CAMPAGNA DI RICHIAMO OBBLIGATORIA

Ispezione e manutenzione gratuite per i seguenti modelli:

COPIATRICE MONOCROMATICA A3 (UNITÀ PRINCIPALE)

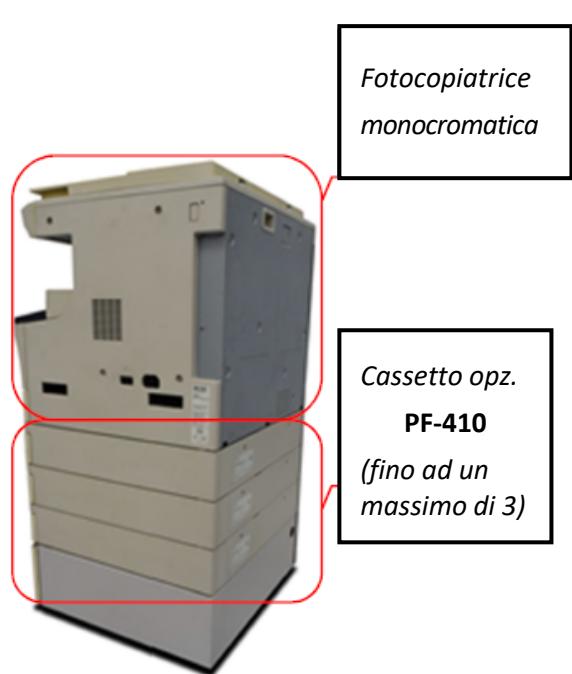
In casi estremamente rari è stato riscontrato che una criticità sul fusore potrebbe generare surriscaldamento

A causa di un guasto del contatto dovuto a rotture o deformazioni del connettore che collega l'alimentatore di carta all'unità principale, probabilmente causato dallo spostamento della copiatrice, in casi estremamente rari, un calore anomalo potrebbe essere generato su una parte della scheda di controllo e questo potrebbe dare origine a fumo o ad un principio di incendio

Il danneggiamento e la deformazione del connettore non si verificano durante il normale utilizzo ma possono insorgere solo quando il PF-410 viene ricollegato all'unità principale dopo uno spostamento.

Per poter utilizzare il prodotto in tutta sicurezza, è richiesta **obbligatoriamente una procedura di ispezione e manutenzione** straordinaria gratuita sui modelli sopra elencati e, ove presente, sull'alimentatore carta **PF-410**.

L'intervento tecnico necessario per mettere in sicurezza le macchine richiede un tempo stimato di circa 5/10 min./ unità.
